福島第一原子力発電所 増設雑固体廃棄物焼却設備の進捗状況について

2021年3月25日

- 増設雑固体廃棄物焼却設備の系統試験(乾燥焚運転後の炉内点検)にて、ロータリーキルンシール部(入口側、出口側)の回転部摺動材に、想定を上回る摩耗を確認
- 現場調査の結果、原因は、下記の2点と推定
 1. ロータリーキルンの軸ブレで摺動面が局部当たりとなり摺動材の摩耗を加速
 2. 固定側の摺動面合わせ部の段差により、回転側摺動面の摩耗を促進
- 上記原因を踏まえ、ロータリーキルンシール部の構造を、以下の2つのシール構造のいずれかに変更する。尚、どちらのシール構造とするかは、今後、社内の設計レビュー等を経て決定する
 - ・遊動フランジシール構造(スライド3参照)
 - ・カーボンシール構造(スライド4参照)
- これにより増設雑固体廃棄物焼却設備の竣工時期は、2022年3月に見直す(上記のどちらのシール構造であっても工程は同程度の見通し)

事象の原因

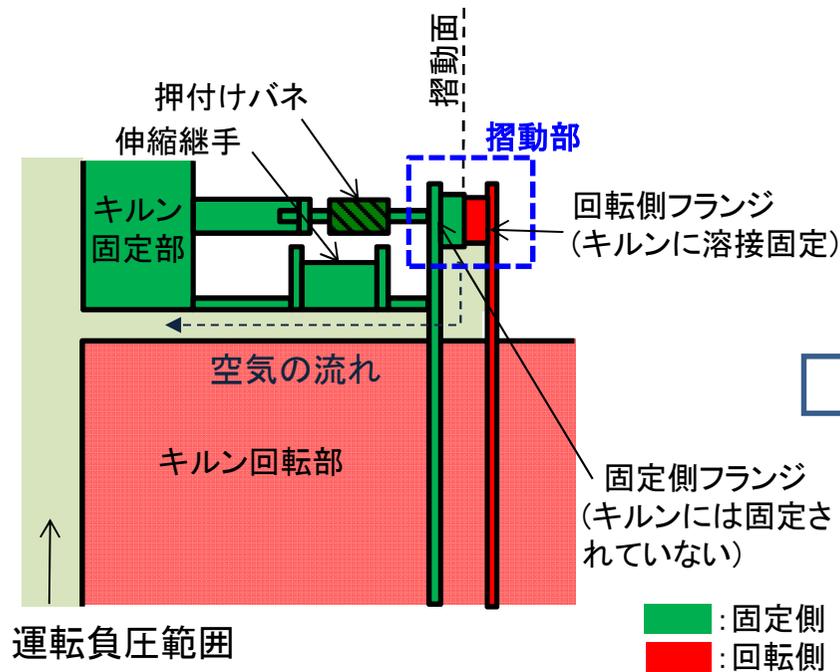
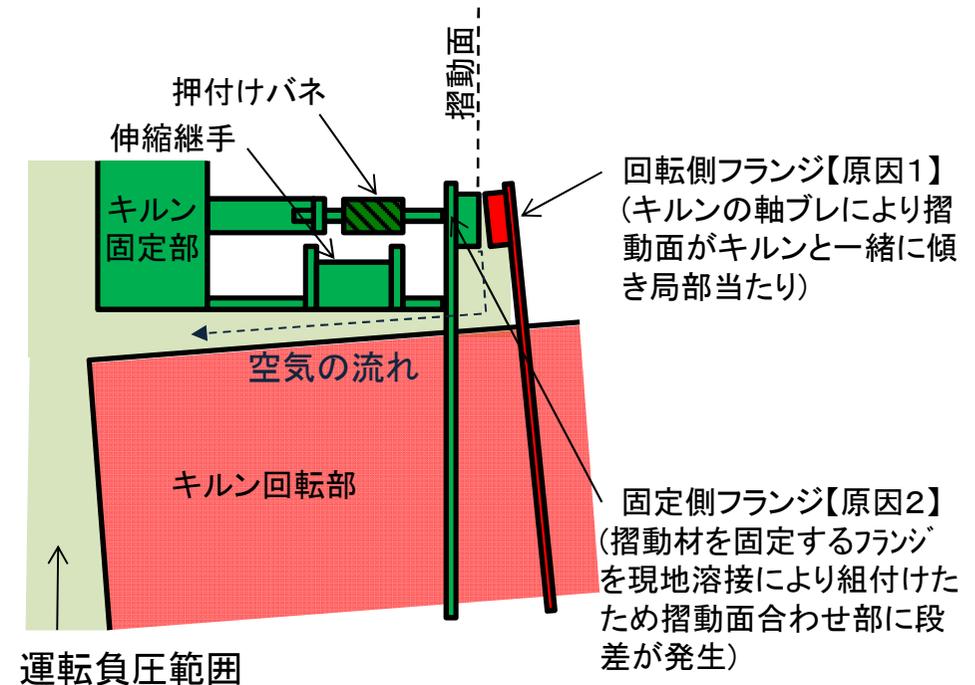
■ 現場調査の結果、原因は、下記の2点と推定

原因1: ロータリーキルンの軸ブレで摺動面が局部当たりとなり摺動材の摩耗を加速

原因2: 摺動材を固定するフランジを現地溶接により組付けたため、摺動面合わせ部に段差が発生し摩耗を促進

⇒原因2については、現地溶接をやめボルト組付けすることで解消可能

遊動フランジシール構造

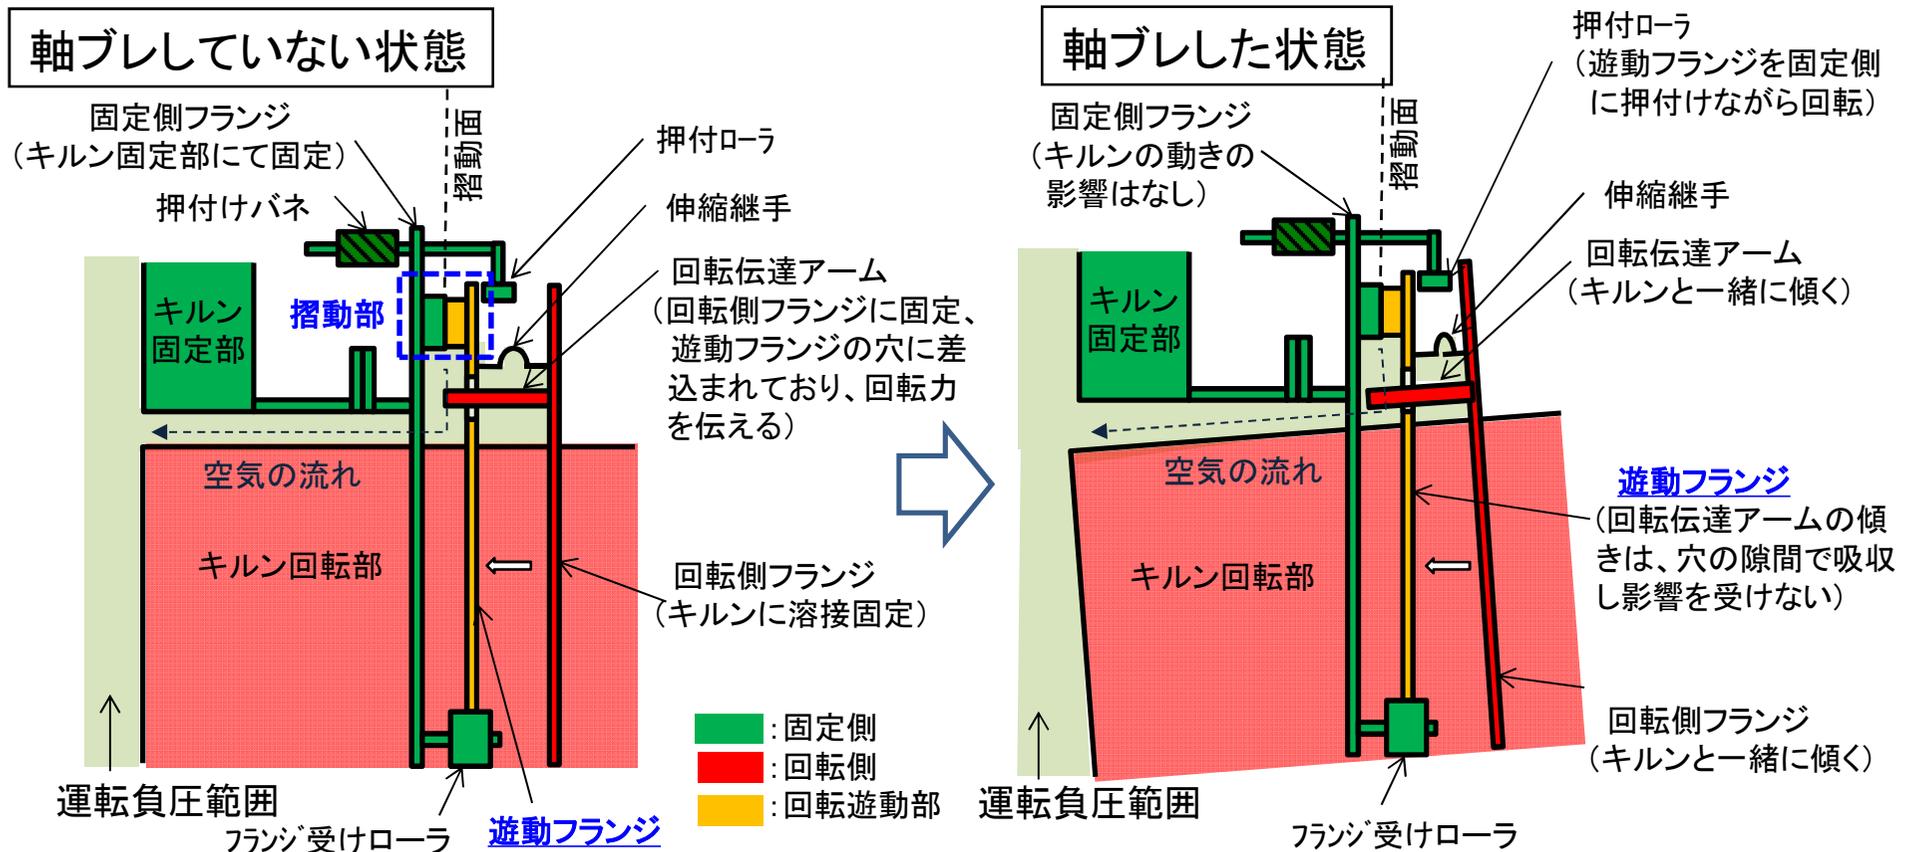
- ・回転側フランジと固定側フランジの間に遊動フランジを追加
- ・回転側フランジにアームを付け、これを遊動フランジの穴に差し込み遊動フランジを回転
⇒回転伝達アームの傾きは、遊動フランジの穴の隙間で吸収される
- ・遊動フランジを、キルン固定部から押付けローラで固定側に押付けながら回転させる
⇒固定側はキルンの軸ブレの影響を受けないので、片当たりすることなく円滑に摺動

カーボンシール構造

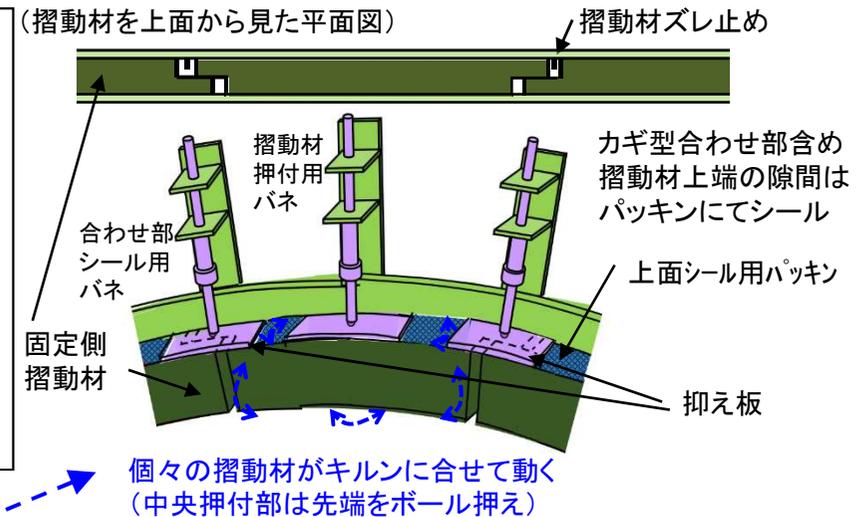
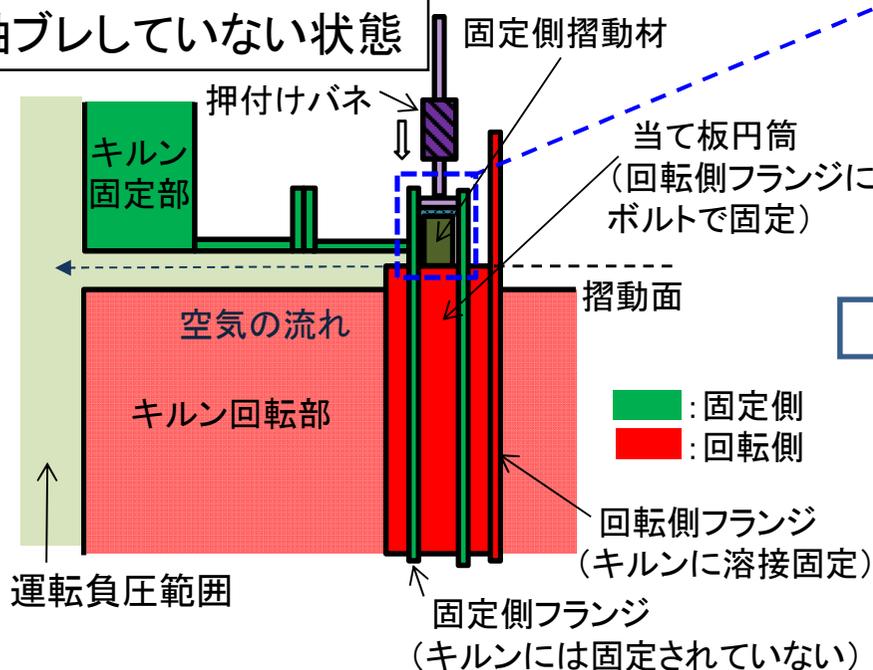
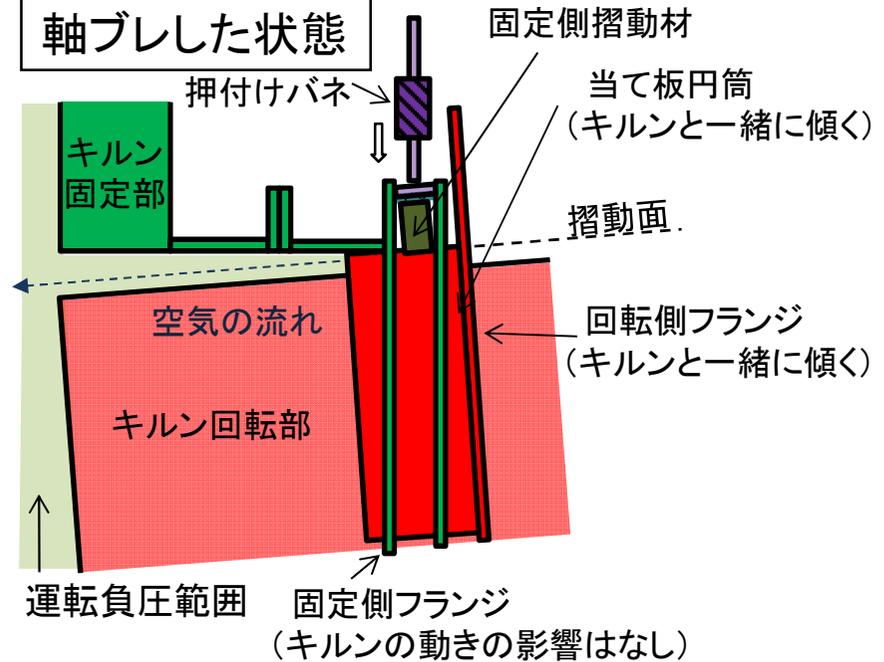
- ・摺動面は、キルン側面に対し垂直から平行へ見直し
- ・回転側は、回転側フランジに当て板円筒を設置し、平滑な摺動面を形成
- ・固定側は、摺動材(カーボン)を円周方向に30分割し外周側から摺動材を個々に押付バネで押付け
⇒ **摺動面の傾きは、個々の摺動材の動きで吸収**
- ・分割した摺動材の合わせ部の隙間は、パッキンでシールし、抑え板にて外周側からバネで押付け
